물놀이형 어린이놀이시설 점검 결과 보고서

과천시 · 2026년 여름철 물가동 전 안전점검

물가동 전 점검 · 2026.6월

과천 푸르지오 벨라르테 601동 물놀이터

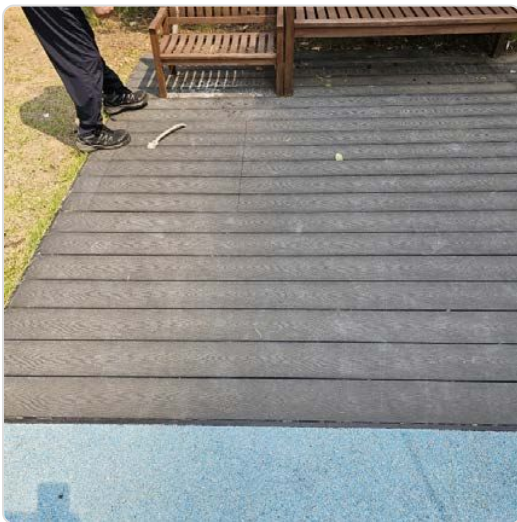
송배수시설 잠금장치 미설치

물놀이 공간 내 배수장치 구역에 이용자 접근 제한을 위한 잠금장치가 설치되어 있지 않음이 확인되었다. 점검 당시 배수시설 주변 바닥 데크(WPC 데크)이 열려 있는 상태로, 어린이가 배수장치 내부에 접근 가능한 상태였다.

※ 시설기준 4.3.2 위반 - 배수장치 출입문 등에 잠금장치(시건장치) 설치 의무

▶ 조치: '26.7.1.까지 잠금장치 설치 시정요구 (7월 개장 전 완료)
